**Projet de centrales photovoltaïques
sur la commune de LABRIT (40)**

**Avis de l'autorité administrative de l'État
compétente en matière d'environnement**
(article L122-1 et suivants du code de l'environnement)

Avis 2015 – 115

Localisation du projet :	commune de LABRIT (40) – lieu-dit « le communal »
Demandeur :	Clos Dou Peys 1
Procédure principale :	permis de construire
Autorité décisionnelle :	préfet des Landes
Date de saisine de l'autorité environnementale :	6 novembre 2015
Date de réception de la contribution du préfet de département :	6 novembre 2015
Date de l'avis de l'agence régionale de santé :	21 septembre 2015

Carte de localisation du périmètre d'étude (extrait de l'étude d'impact)

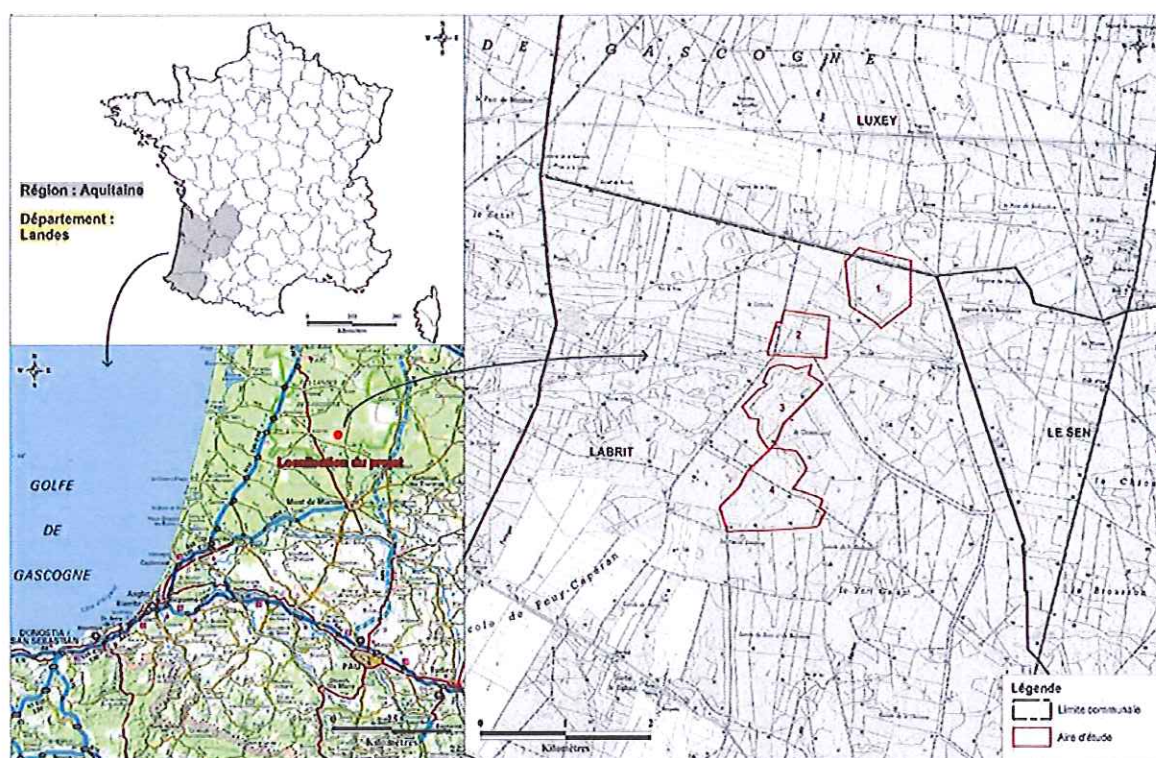
Nota : au final, seules les aires d'études n°2 et n°3 sont retenues par le pétitionnaire pour l'implantation de centrales photovoltaïques. Le permis de construire PC 040 135 15 F0003 correspond à l'aire d'étude n°2.
